**APPALTO PER L'ACQUISIZIONE DELLA FORNITURA DI 3 SISTEMI IBM RISC POWER 11 COMPRENSIVA DEI SERVIZI DI GARANZIA E MANUTENZIONE PER 36 MESI A MEZZO DI RICHIESTA DI OFFERTA SEMPLICE APERTA SUL MERCATO ELETTRONICO DELLA PUBBLICA AMMINISTRAZIONE (MEPA) DI CONSIP S.P.A. - Codice affidamento ICT0603J25 - CIG: B89F484DF7**

### **Risposte ai chiarimenti – Errata Corrige**

Figure 3-2 PCIe adapter slot locations on the Power S1122 and L1122 server models

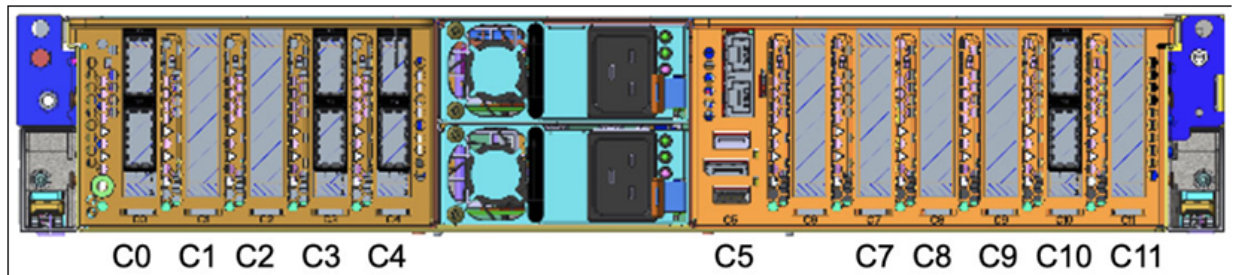
**5.1** *Ricollegandoci alle precedenti domande del n. 4, come intendete collegare l'HMC ai nuovi Server Power11?*

- Incapsulando 1GbE all'interno della 10GbE

Oppure

- Vi serve che i nuovi Server Power11 siano dotati di connettività 1GbE rame (RJ45) per l'interfaccia console?

Per il collegamento non serve nessuna scheda aggiuntiva, in quanto tutti i sistemi power hanno nello slotC5 l'eBMC con 2 schede di rete in rame dedicate alla connessione con le

HMC.
